Objet – Sujet Traité

Généralités

Les Trajectoires

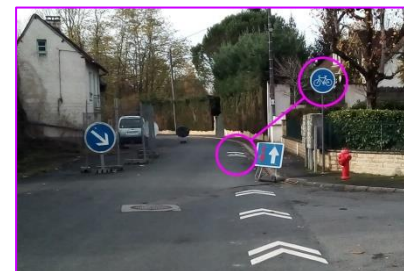
- Les Trajectoires sont des marquages facultatifs faits pour rappeler, aux véhicules motorisés, en particulier lorsque la densité de Circulation est assez importante, que la présence sur la chaussée de vélos est complètement légitime dès lors que ceux-ci, comme TOUS les véhicules d'ailleurs, respectent l'article R412-9 alinéa 1 du Code de la Route.
- La Trajectoire peut caractériser le fait qu'il est permis aux Cyclistes de s'écarter du bord droit pour des raisons de Sécurité comme l'autorise l'article R412-9 alinéa 5 (cas de stationnement latéral par exemple)
- **En aucun cas une Trajectoire peut s'assimiler à une Bande Cyclable, donc tous les panneaux sont inopportuns et peuvent créer la confusion.**

Bandes et Pistes Cyclables

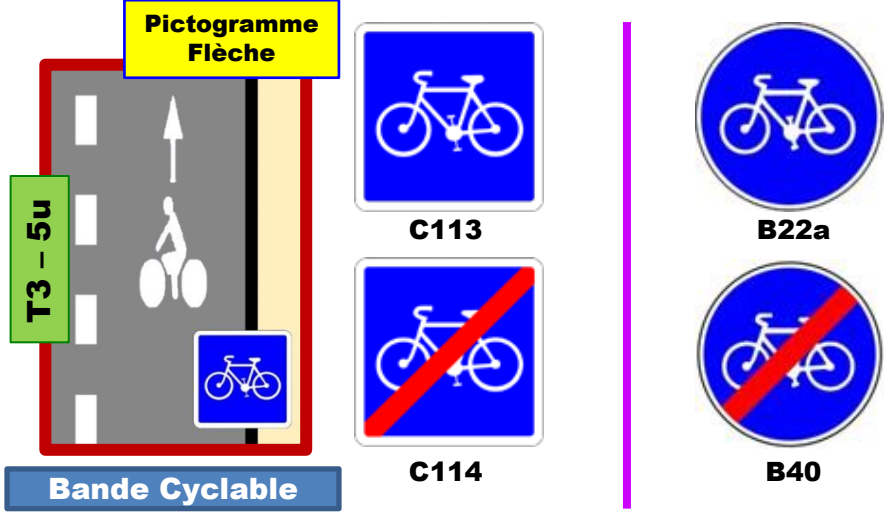
- Les Bandes et les Pistes Cyclables sont interdites à la circulation des Véhicules Motorisés et des Piétons
- Les Bandes Cyclables sont délimitées sur la chaussée par une ligne discontinue T3 – 5u et des pictogrammes « Flèches »
- Les panneaux avertissant des entrées et sorties des Bandes ou Pistes Cyclables sont les panneaux C113 et C114

Entrée sur la rue de Bon Abri

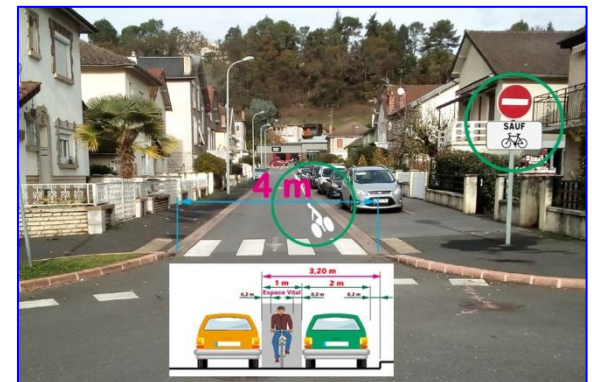
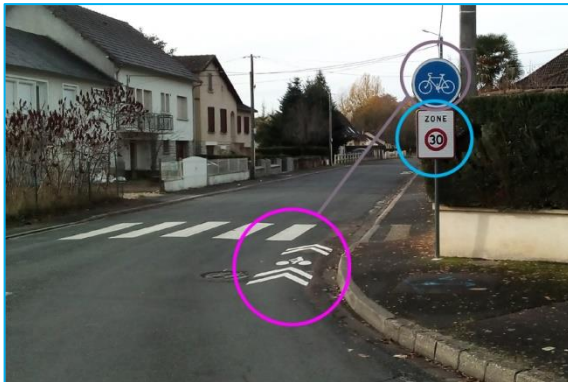
- La plupart du temps dans des voies à faible densité de circulation, les Zones 30 ont une circulation mixte (pas de bandes cyclables).
- Le marquage Trajectoire est inutile
- Ne pas oublier le panneau B51 de sortie de Zone 30

Sortie de la Piste Cyclable

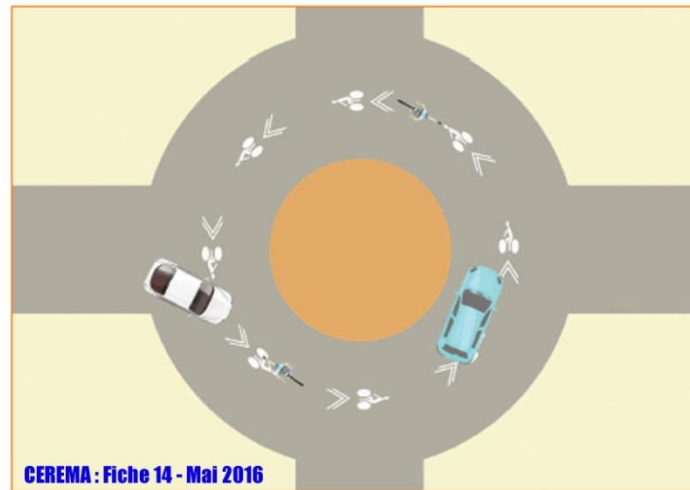
- Le panneau M12 est certainement là pour éviter un « pied-à-terre-cycliste » toujours délicat et cela part d'un bon sentiment.
- Ce n'est pas le panneau judicieux dans cette situation.
- Enlever le panneau M12.
- Le remplacer par un panneau AB3a « Céder-le-Passage » donnant l'autorisation aux cyclistes de s'affranchir du « Stop » lorsqu'ils tournent à droite.

Chaussée à Voie Centrale Banalisée

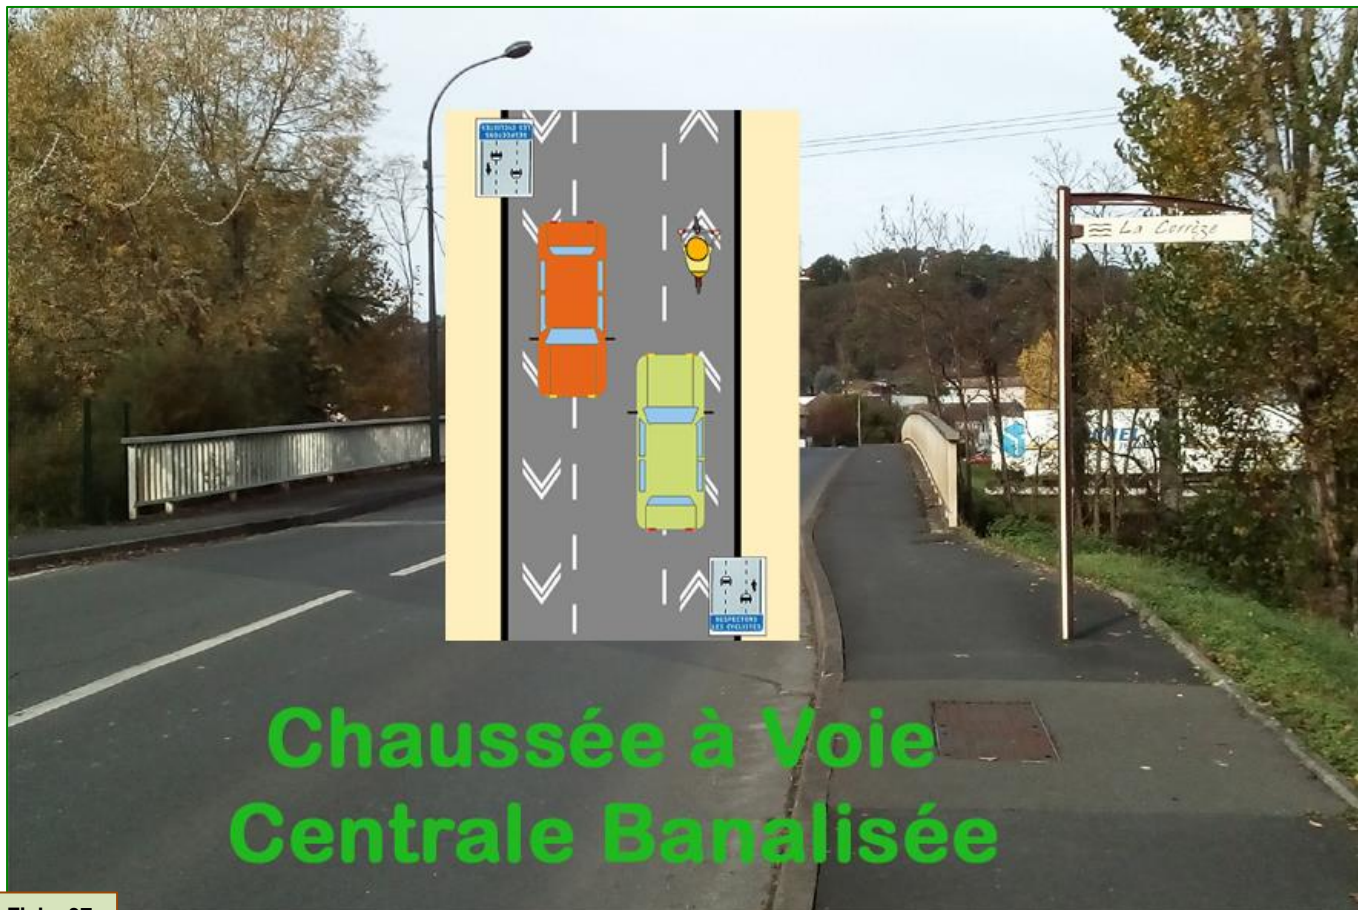
- Le pont Pasteur est étroit et ne peut être aménagé de bandes cyclables (hors encorbellement coûteux).
- La solution de créer une Chaussée à Voie Centrale Banalisée sur la courte distance du franchissement de ce pont aurait l'avantage d'attirer l'attention des automobilistes sur la possibilité de circulations cyclistes pour un moindre coût,
